SAMRÅDSREDOGÖRELSE

Detaljplan för Östanån 5:12 och Östanån 13:93 m.fl. – Östangård. Bostäder, kontor och handel. Älvkarleby, Älvkarleby kommun, Uppsala län

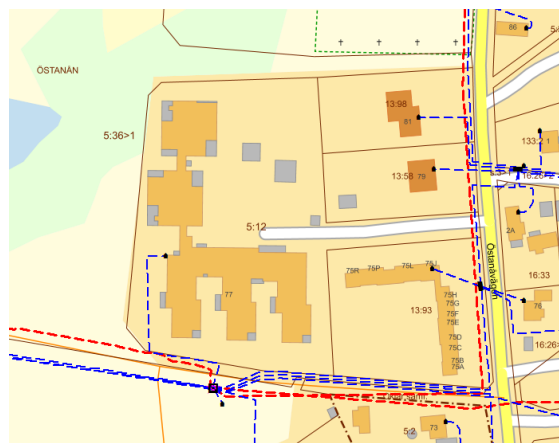
Bionär fjärrvärme har en befintlig fjärrvärmeledning över fastigheten Östanån 5:12 där vi önskar ett U-område enl. bifogad bild, u-området bör vara 2 meter från centrum ledningarna åt vardera håll. Ledningen förser tredje part med värme.

Kommunen tackar Gävle Energi för yttrandet. Ett u-område införs i plankartan på platsen för ledningarna så att det finns möjlighet att söka ledningsrätt för befintliga ledningar.

- Ett u-område införs i plankartan. U-området börjar 2 meter väster om befintliga ledningar och sträcker sig fram till fastighetsgränsen mot Östanån 13:93.

Figur 1. Rosa linjer visar inmätta markkablers lokalisering i förhållande till planområdet

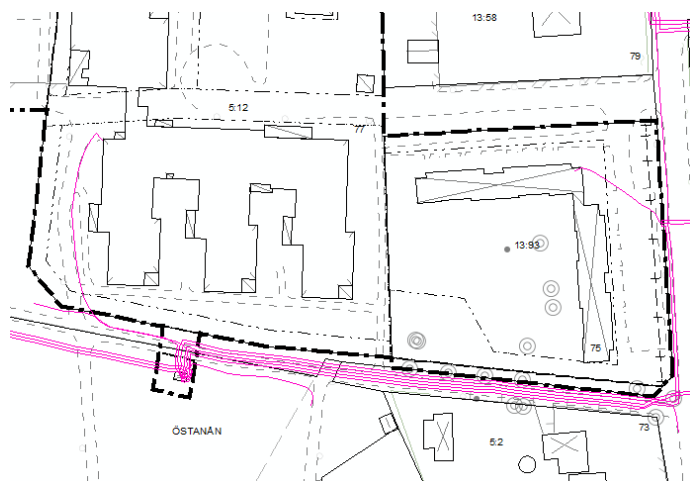
Vattenfall Eldistribution AB har elnätanläggningar inom område och inom närområde för aktuell detaljplan bestående av 12 kV markkabel, röd streckad linje i karta nedan, 12 kV *nätstation*, svart kvadrat, 0,4 kV markkabel, blå streckad linje, och 0,4 kV kabelskåp, svart rektangel. Elnätanläggningarnas läge i kartan är ungefärligt.

Det finns 12 kV markkablar som riskerar att ligga inom kvartersmark. Ett u-område ska anges mitt över markkabeln med minst 2 meter på vardera sida om markkabelns yttersta faser. Inom kvartersmark skall u-området vara prickmark. Inom detta område får byggnad inte uppföras eller markanläggning t ex träd och buskar planteras. Om växtlighet i form av träd, buskar och prydnadsväxter planteras inom ett område av 5 meter från ledningens mitt kan Vattenfall vara tvungen att flytta dessa vid en eventuell åtgärd på Vattenfalls markkabel vid t ex en driftstörning på markkabeln. Aktuella markanläggningar kan därvid skadas. Vattenfall skall i sådant fall hållas skadeslöst.

Inmätning av markkablarna har skickats ut för att säkerställa dess exakta placering.

Kommunen tackar för yttrandet. Efter samrådet har Vattenfall översänt en inmätning av markkablarnas exakta läge. Av inmätningen att döma ligger markkablarna inom allmän platsmark, i huvudsak utanför planområdet, se figur 1. Ett u-område bedöms därför inte nödvändigt. Längs planområdesgränsen i öster och söder finns biotopskyddade alléer. Vid åtgärder i alléernas närhet behöver hänsyn tas till alléträden så att de inte riskerar att komma till skada. Eventuella åtgärder på ledningar i trädens närhet kan kräva att dispens från biotopskyddet söks hos Länsstyrelsen.

Figur 2. Skiss som bifogats moderaternas yttrande

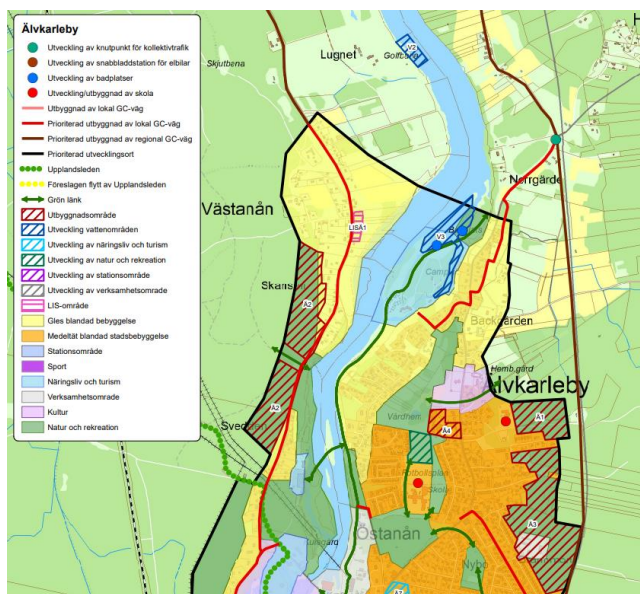
- Området är mycket attraktivt för bostäder och det finns enligt vår bedömning förutsättningar att utvidga planen i enlighet med bifogad karta. Utöver det som kartan visar finns ett stort grönområde mellan Sörgårdets skola och Östangård som idag består av klippt gräs/äng. Där kan med fördel byggas radhus i området närmast den nuvarande cykel/gångvägen. Det skulle inte nämnvärt inkräkta på det mycket stora grönområdet.

- Vi föreslår att planen utvidgas något åt väster (se rödmarkerat område). Det som idag är prickmark skulle vara lämpligt för garagelängor. Området som idag har komplementbyggnader bör således utökas till att gälla hela det prickmarkerade området. Man ska inte heller låsa fast sig vid att det ska vara komplementbyggnader där utan vara öppna för andra lösningar.

Det område som rödmarkerats i yttrandet (figur 2) är i ÖP utpekad för natur och rekreation. Väster om planområdet finns en vattensamling där det finns observationer av gölgroda som är fridlyst enligt 4a§ artskyddsförordningen. Oexploaterad mark väster om planområdet kan utgöra övervintringsområde för gölgroda och bör därför lämnas orörd.
